改善箇所説明図

ステアリングタイロッド取り付けナット

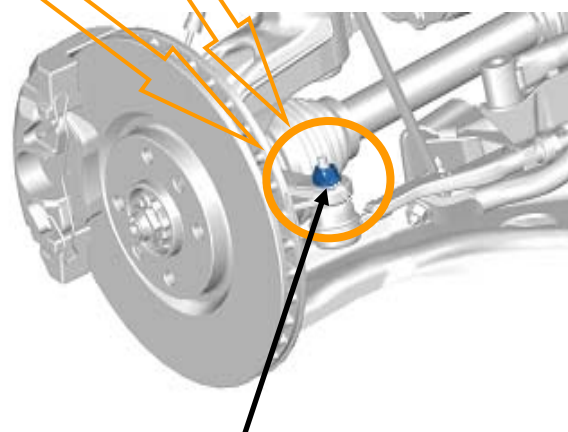
不具合の内容

操舵装置においてタイロッドエンドとピボットを固定するためのナットに締め付けの不十分なものがある。そのため、そのままの状態で使用を続けると、当該ナットが緩み、異音が発生し、最悪の場合、当該箇所の接続が外れてハンドル操作ができなくなるおそれがある。

改善措置の内容

全車両、当該箇所の締め付けを確認して締め付けが不十分な場合は、正規のトルクで締め付けする。
